## ZAPYTANIA I ODPOWIEDZI DOTYCZĄCE TREŚCI SIWZ

**Dostawę urządzeń zasilania elektrycznego dla budynku „Laboratorium innowacyjnych technologii elektroenergetycznych i integracji odnawialnych źródeł energii LINTE^2” wraz z ich rozmieszczeniem, zainstalowaniem i uruchomieniem- ZP/449/014/D/11**

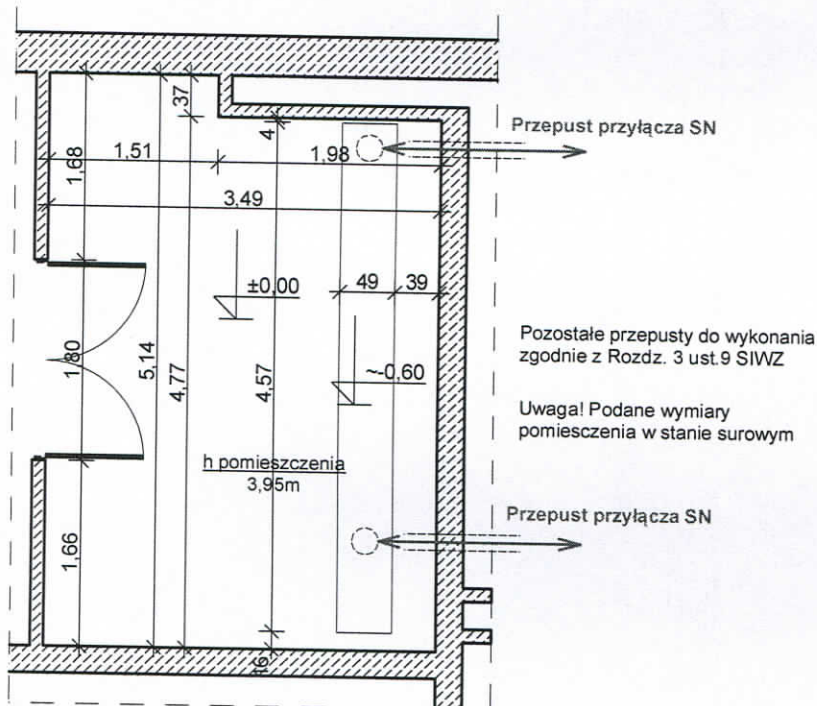
Z uwagi na brak możliwości uzyskania oferty na dostawę rozdzielnic SN w izolacji żywicznej (producent odmawia złożenia oferty ponieważ sam ma zamiar uczestniczyć w przetargu) oraz małe wymiary pomieszczenia rozdzielnic SN proszę o pozytywną odpowiedź na pytanie; Czy zamawiający może zaakceptować ofertę na rozdzielnicę SN z izolacją powietrzną, o napięciu znamionowym 17,5 kV i szerokości pół 600 mm przy zmienionych parametrach technicznych: - zmniejszonym znamionowym wytrzymywanym napięciu 1-min przemiennym 50Hz 38 kV i znamionowym wytrzymywanym napięciu udarowym 95 kV - oraz przy podwyższonym znamionowym 1-sekundowym prądzie szyn zbiorczych i pół liniowych do 25 kA ( prąd szczytowy 63 kA ). Przy pozytywnej odpowiedzi na pytanie proszę o umożliwienie pozyskania informacji o dokładnych wymiarach pomieszczenia RSN i usytuowania kanałów kablowych.

Zamawiający zaakceptuje rozdzielnicę SN z izolacją powietrzną, która spełni zapisany w Rozdziale IV.2 pkt 6 wymóg technologii wykluczającej ryzyko wystąpienia łuku elektrycznego rozumiany jako zgodność z wymaganiami normy PN-EN 62271-200:2007, w szczególności

rozdzielnicę z izolowanymi powierzchniami szyn. Dopuszcza się znamionowe wytrzymawane napięcie krótkotrwałe częstotliwości sieciowej  $\geq 36\text{kV}$  oraz znamionowe wytrzymawane napięcie udarowe piorunowe  $\geq 95\text{kV}$ . Zamawiający nie narzuca szerokości pól rozdzielnicy SN. Wymiary rozdzielnicy na rysunku E-03 należy traktować jako orientacyjne. Wykonawca ma swobodę w zakresie rozmieszczenia rozdzielnicy w wyznaczonym pomieszczeniu o wymiarach jak na poniższym rysunku.
